工程指示 / 要求簡箋(E.I.)

工程指示編號：EI / 2254 / 20

修改版次：G

工程名稱：亞皆老街中電

名稱	70生窗邊框	制圖	JASON 2020.06.22	修改	A
材料	X85759	復核	WHS	日期	2020.08.20
顏色	UCT806812XL-3	批准		圖號	PW01-02

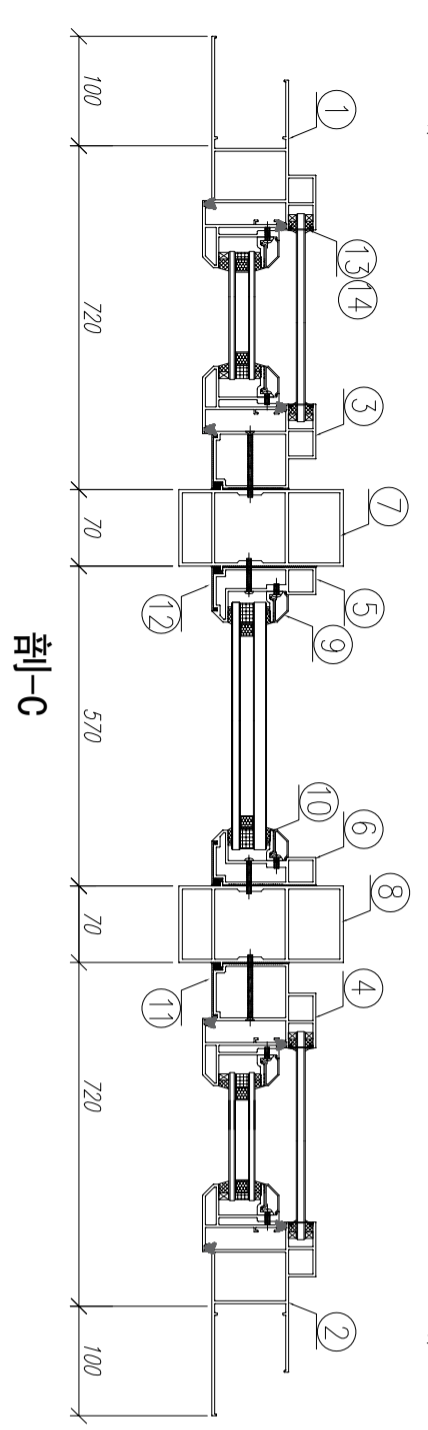
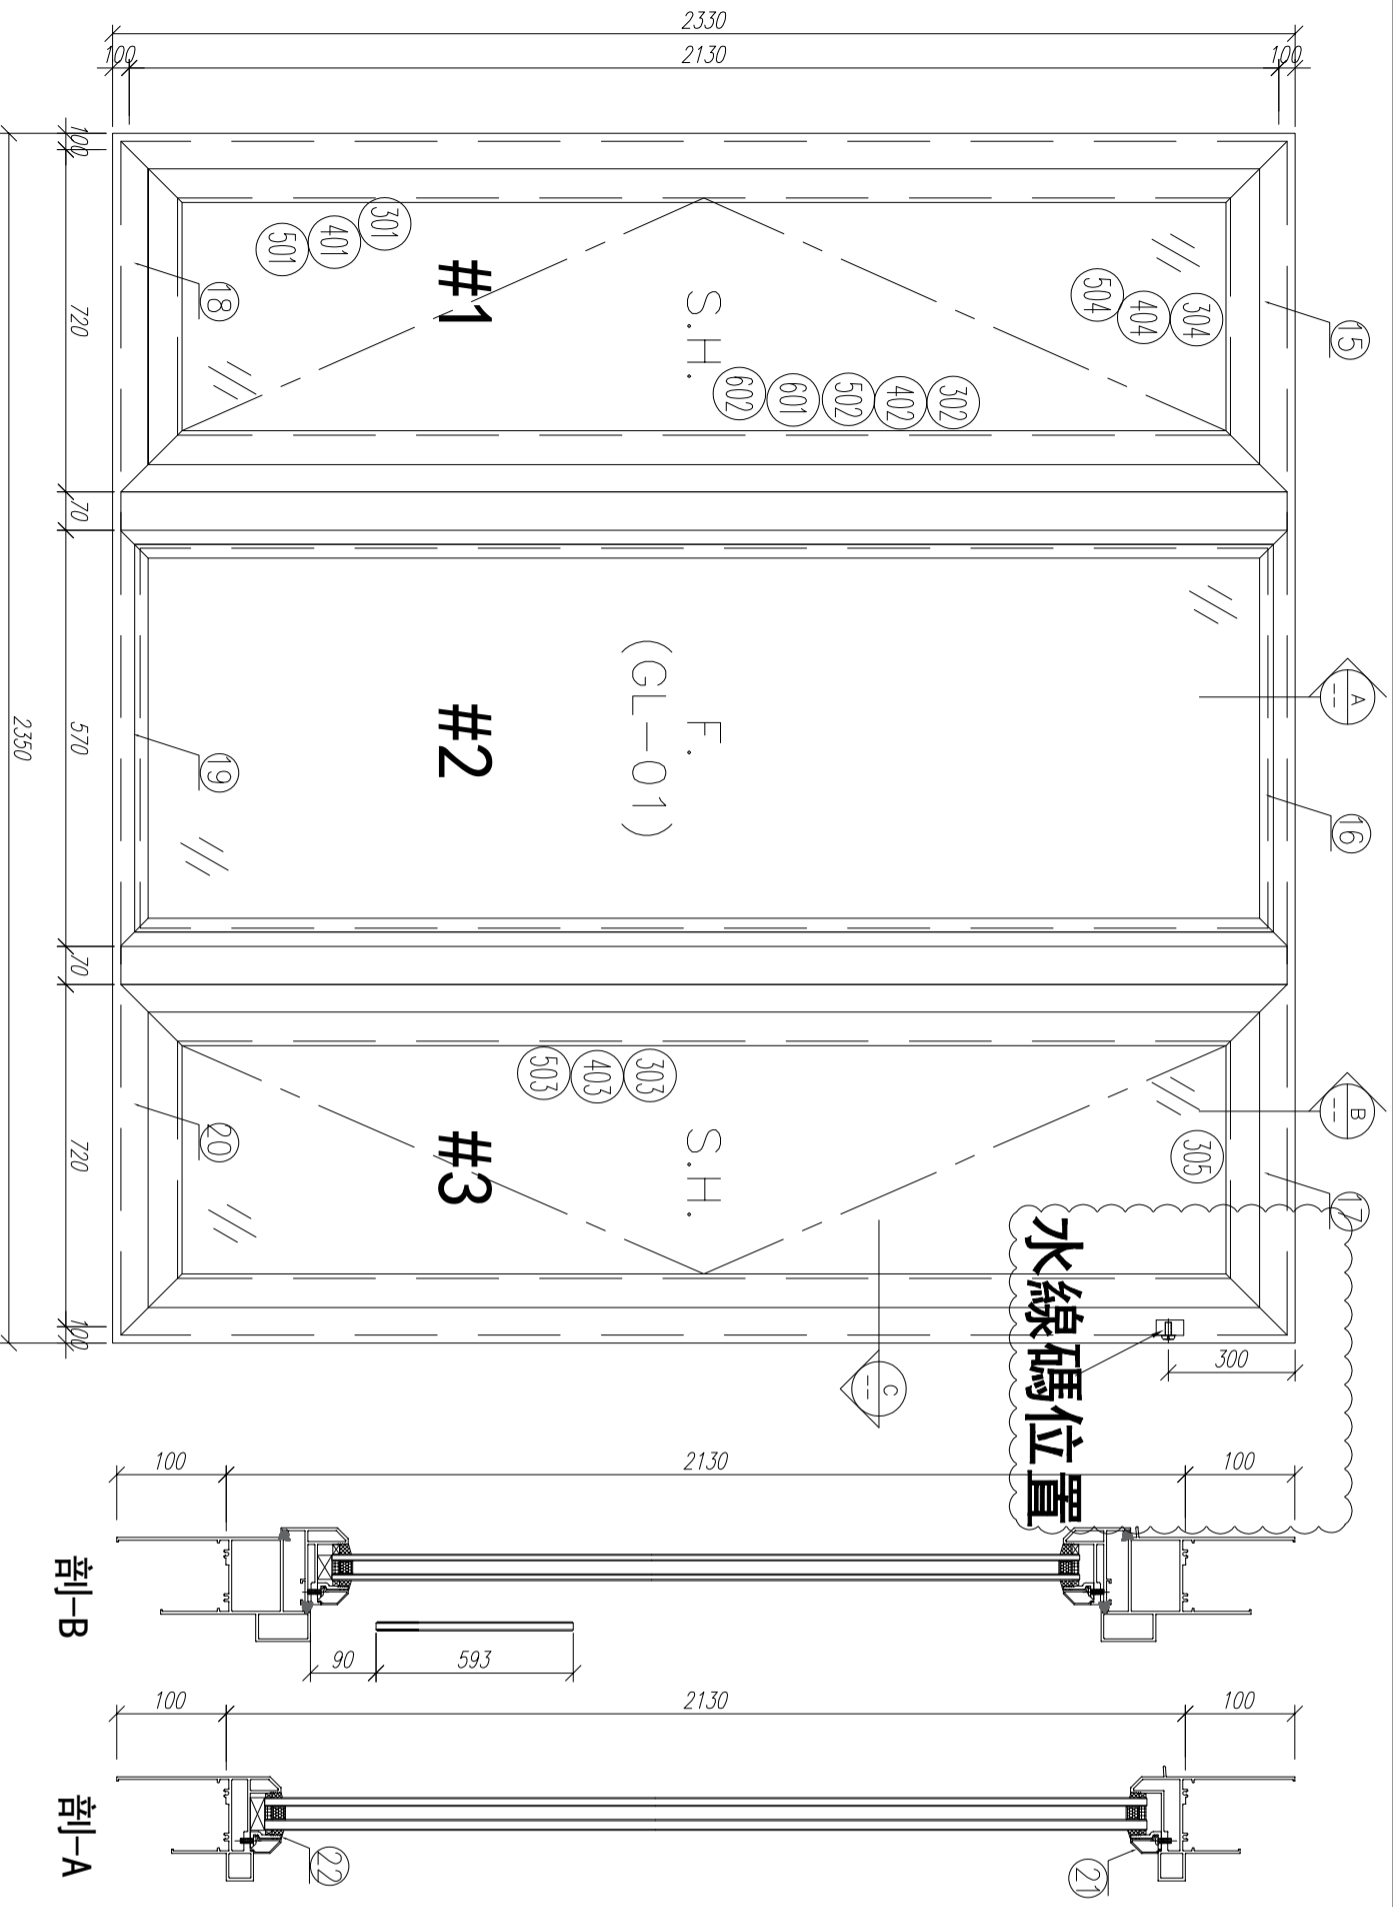
窗號	尺寸 (MM)	數量 (支)	備註
W3/T2A	2330	3	
W2/T2A	2330	3	此料銼水線碼孔
W2/T2B	2330	3	
W3/T2B	2330	3	此料銼水線碼孔
W7/T2A	2330	2	
W7/T2B	2330	2	此料銼水線碼孔
W2/T3A	2330	3	
W2/T3B	2330	3	
W3/T3B	2330	3	此料銼水線碼孔
W7/T3B	2330	3	此料銼水線碼孔
W8/T3A	2330	3	此料銼水線碼孔
W9/T3A	2330	3	
合計:		34

名稱	70窗玻璃夾角	制圖	JASON	2020.06.22	修改	A	B
材料	X85834	復核	WHS		日期	2020.08.08	2020.08.21
顏色	UCT806812XL-3	批准			圖號	PW01-36

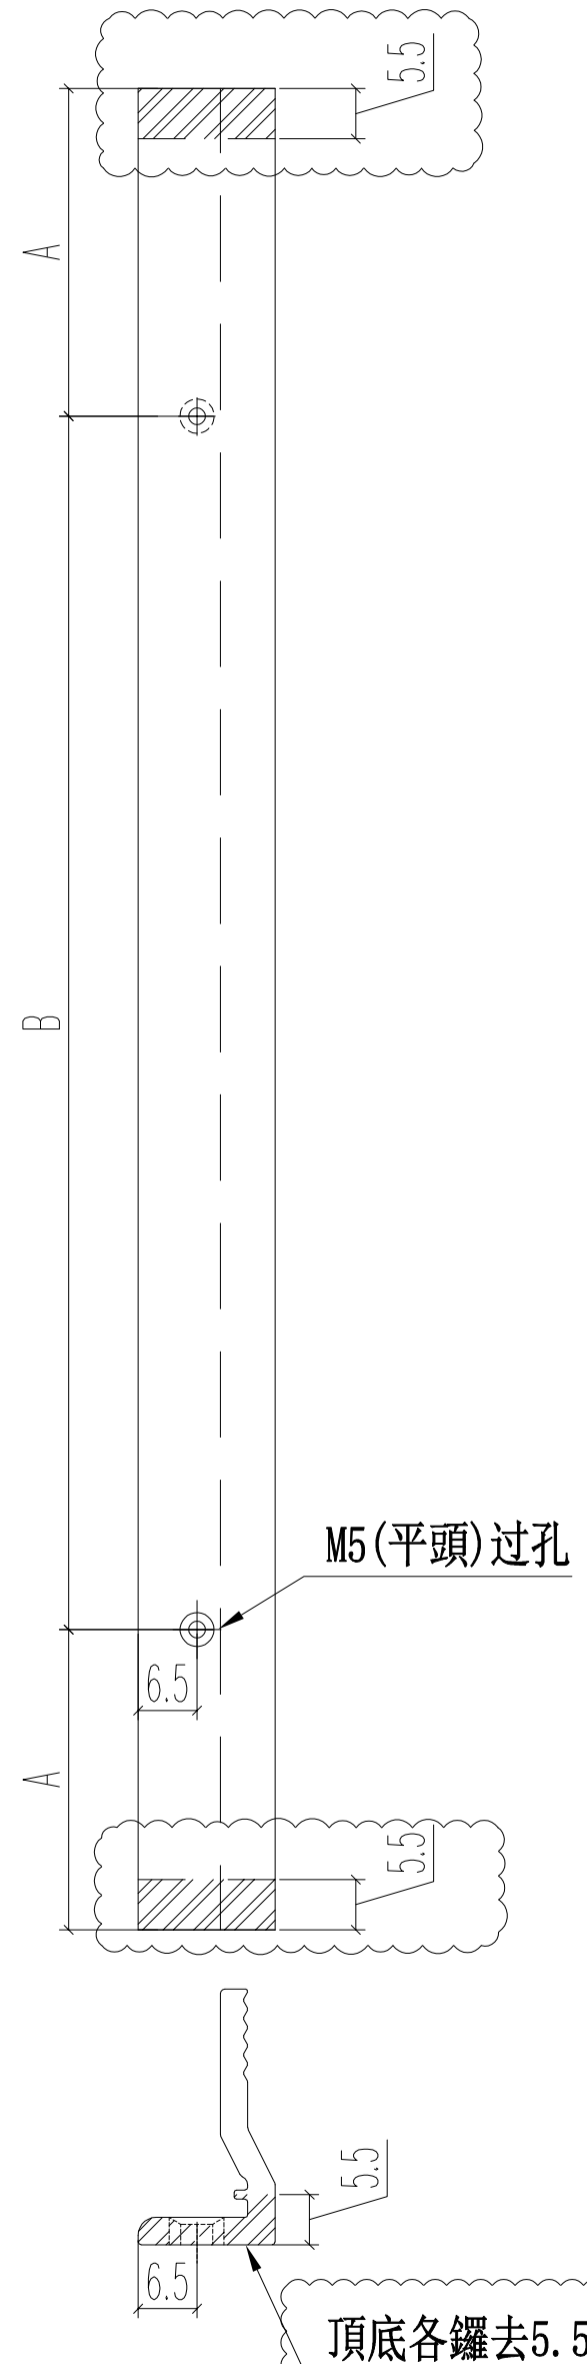
請按加工圖生產 MO2 首批 T2,T3 AB 佛沙 63 幅送佛沙場。C 版：夾通避位暫停。因顧問和佛沙廠未有共識，現在生產夾通不開避位。D 版：百葉鋁摺件用 UCT201498XL(A)-3。圖紙印刷出錯，現補回E 版：改 W2-T1BF 版：直位，轉角夾通開避位(室外方向)生產。刀口塗瀝清。用封篤膠封口。G 版：改水線碼，玻璃夾角玻璃線。請在 2020.08.24 前完成上列要求。

- 1：第1～第18項已加工的夾角料留與其它樓層用(待通知)；
- 2：另有新增“PW01-36A”圖

名稱	70窗玻璃夾角	制圖	JASON	2020.08.21	修改	-	-
材料	X85834	復核	WHS		日期	-	-
顏色	UCT806812XL-3	批准			圖號	PW01-36A

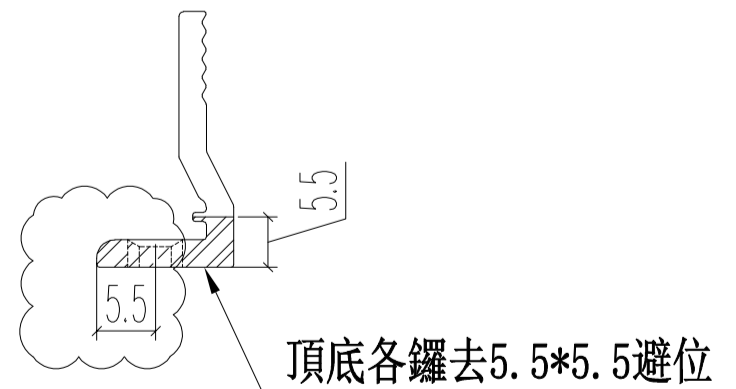
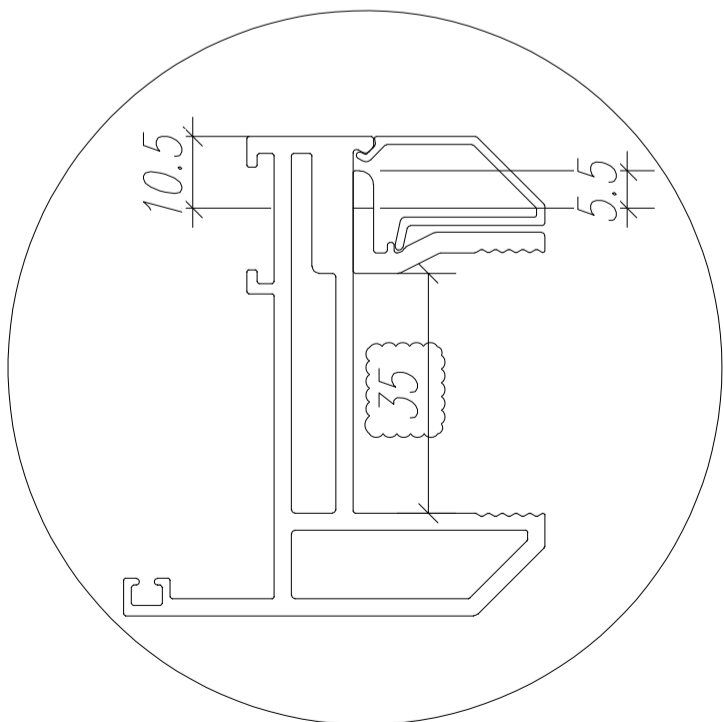
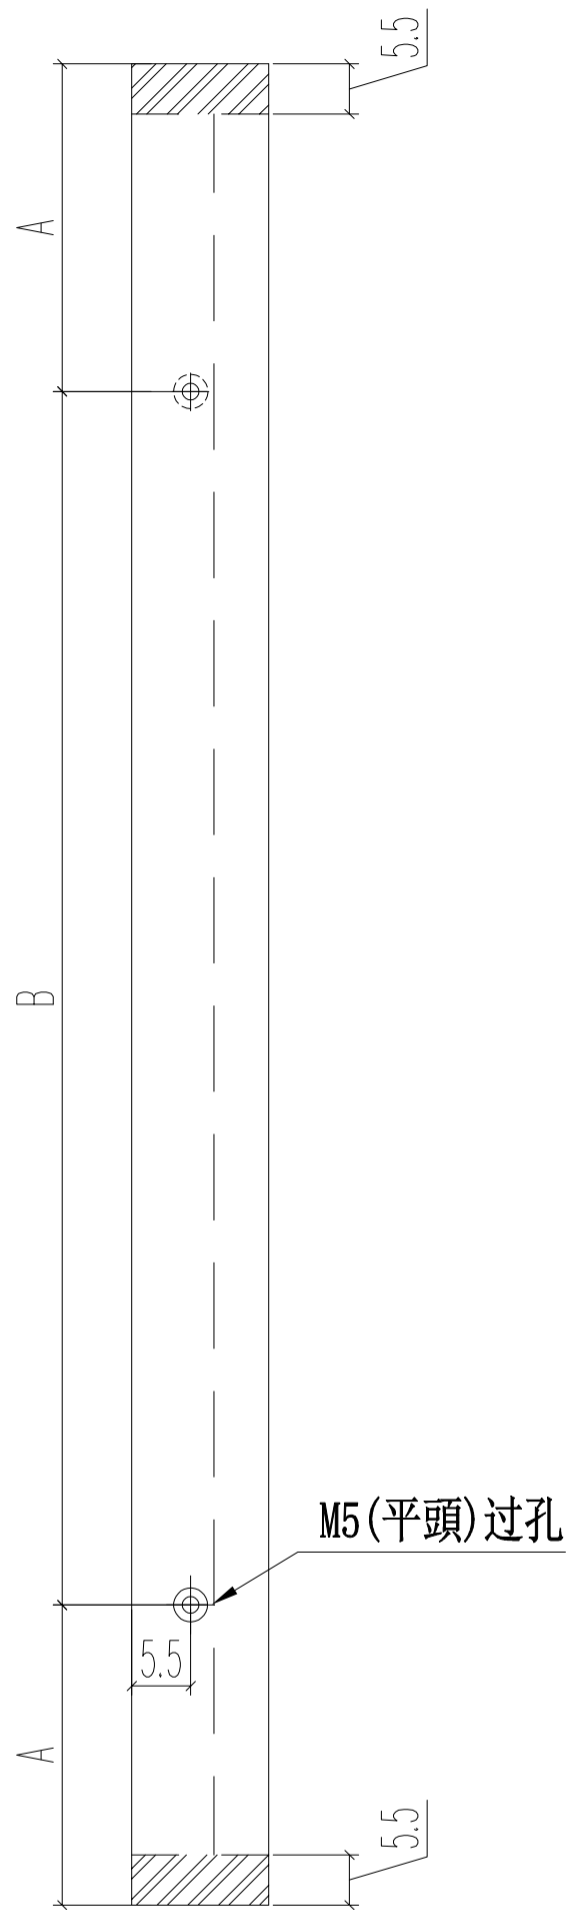
新增圖

名稱	70窗玻璃夾角	制圖	JASON	2020.06.22	修改	A	B
材料	X85834	復核	WHS		日期	2020.08.08	2020.08.20
顏色	UCT806812XL-3	批准			圖號	PW02-07

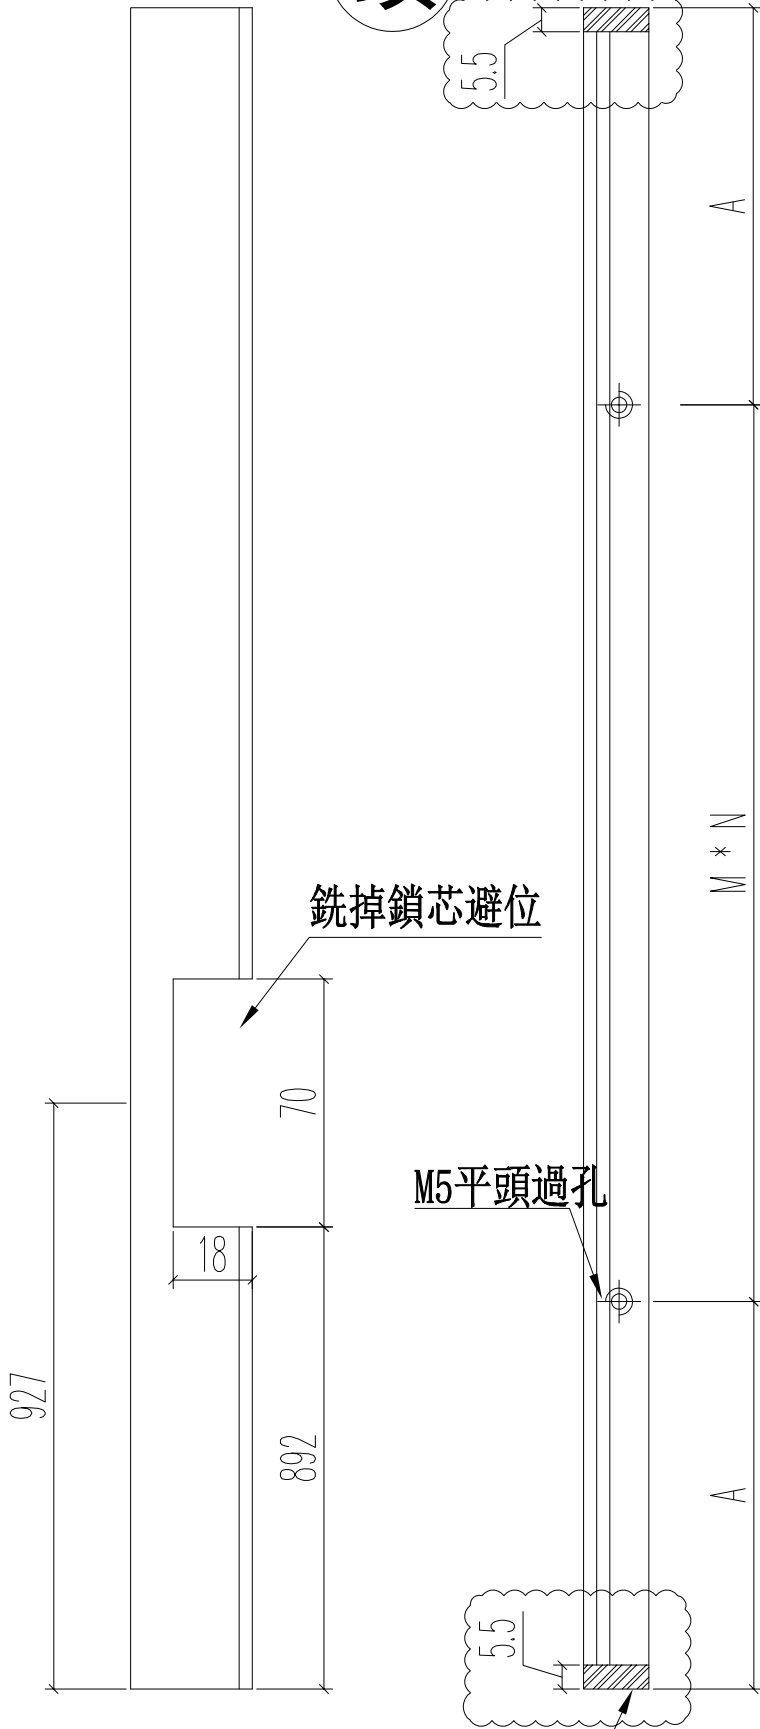
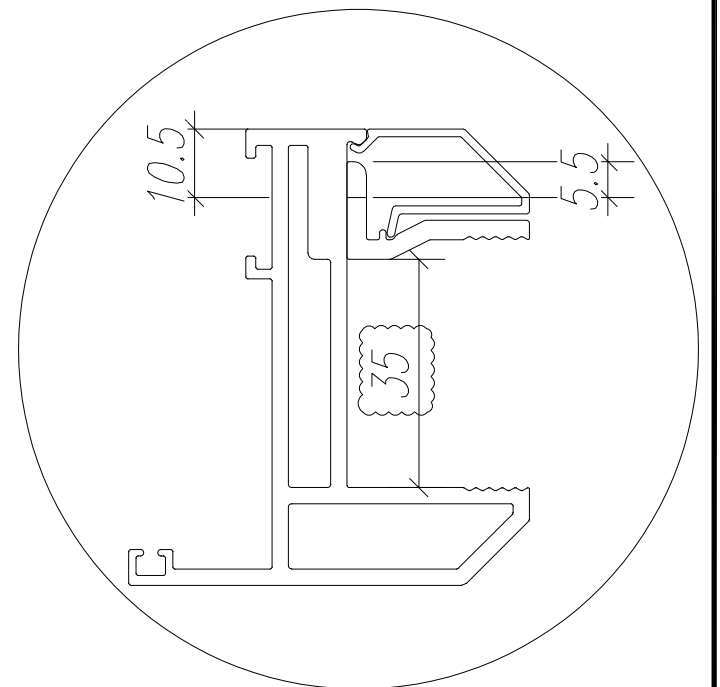
銑鎖盒避位

銑掉鎖芯避位

M5平頭過孔

頂底各鑷去5.5*5.5避位
